# 改善箇所説明図

バッテリー プラス ケーブルの絶縁固定体

図：左ハンドル車

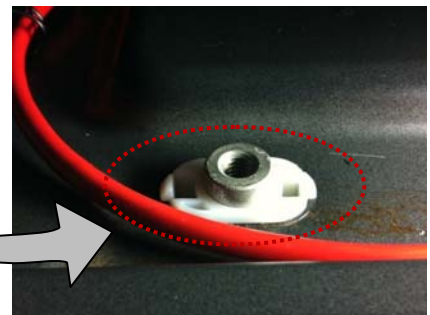
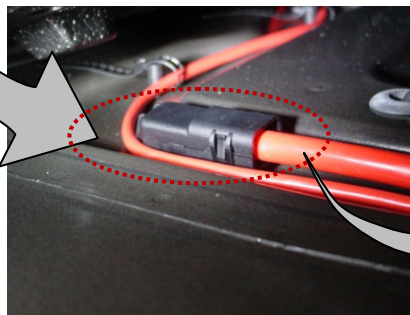
トランクルームのフロアパネル下にあるバッテリープラスケーブルの絶縁固定体において、プラスチックロックの挿入が適切ではなかったため、振動等の影響により、絶縁固定体の車体への固定が緩むおそれがある。

その場合、接触不良または絶縁不良により電装系システムに十分な電力が供給されず、エンジンが停止し再始動できなくなる可能性がある。また、接点間での放電によりバッテリープラスケーブルが熱を持ちトランクルームのフロアパネルが焦げることがあり、最悪の場合、車両の火災に至るおそれがある。

全車両、当該絶縁固定体の取り付けを点検し、必要な場合は適切に取り付けし直す。

作業完了車は、バッテリー ターミナル カバーが白色である。
